监理工作联系单

工程名称：山东齐河和乐门业光伏发电工程

编号：ZHLJL-SDHLMY-020

事由：关于现场施工存在的问题

汇流箱接地线不符合要求

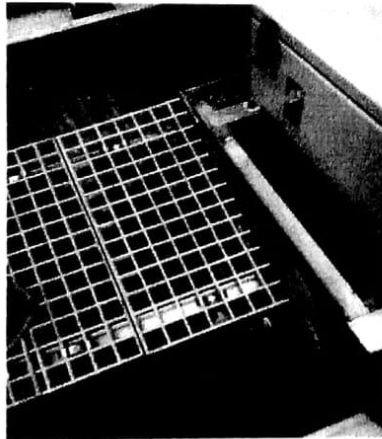
1. 4#、5#屋面汇流箱与主网的接地线截面积不符合要求，应采用 16² 接地线。
